改善箇所説明図

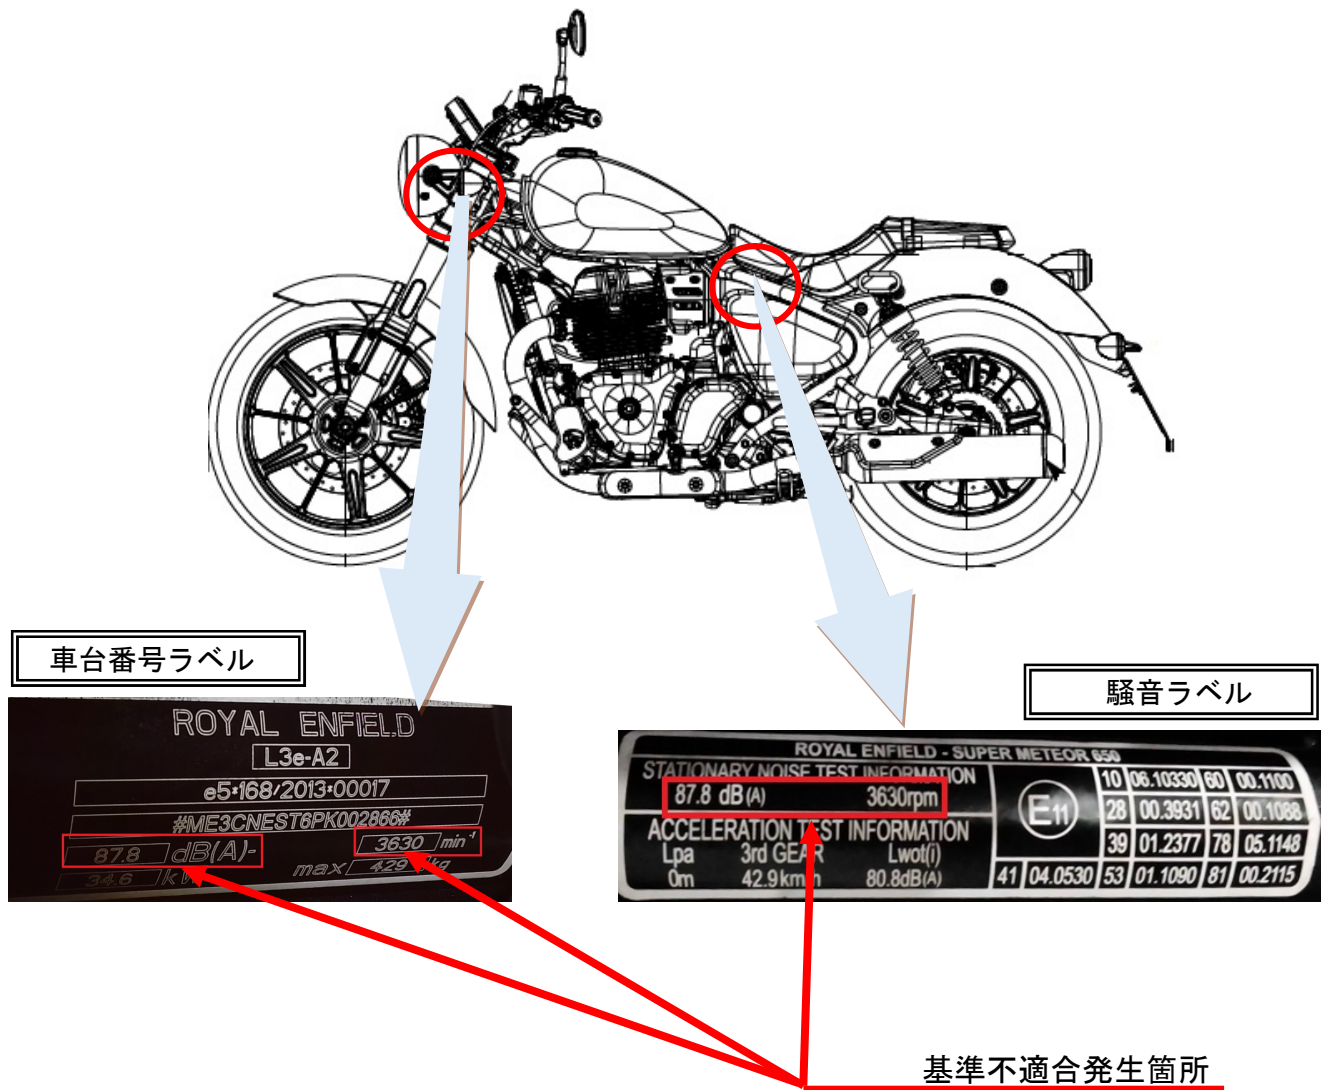
騒音ラベル及び車台番号ラベルにおいて、記載内容の確認が不十分なため近接排気騒音の騒音値及び測定回転数が誤っている。そのため、協定規則第 41 号に適合しない。また、自動車検査証の備考欄に誤った騒音値及び測定回転数が記載されているものがある。

全車両、騒音ラベルと車台番号ラベルを正規ラベルに貼り替える。また、自動車検査証を正しく記載されたものに差し替える。

識別：騒音ラベル右端に白色ペイントを塗布する。
